监理工程师通知回复单

工程名称：新沂市 35 万千瓦（一期 25 万千瓦）户用分布式光伏发电项目

编号：SDSH-XY-TDHFD-013

朱啊亮整改照片 1

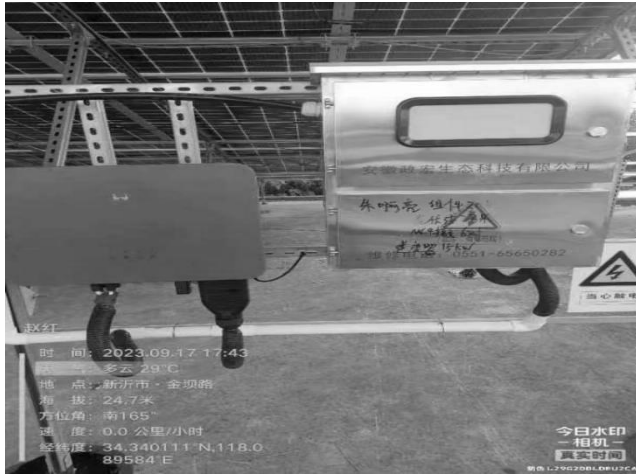
详细内容：农户田其江、赵红、刘丹、朱啊亮逆变器防火封堵未做，支架、螺丝和接地片未做除锈，组串间线头未绑扎，压块倾斜未对齐，组件接地片未安装等问题整改。

我方接到编号为 ZHJL-XY-TZD-AZ-013 的监理工程师通知后，已按要求完成了农户田其江、赵红、刘丹、朱啊亮逆变器防火封堵未做，支架、螺丝和接地片未做除锈，组串间线头未绑扎，压块倾斜未对齐，组件接地片未安装等整改工作，请予以复查。
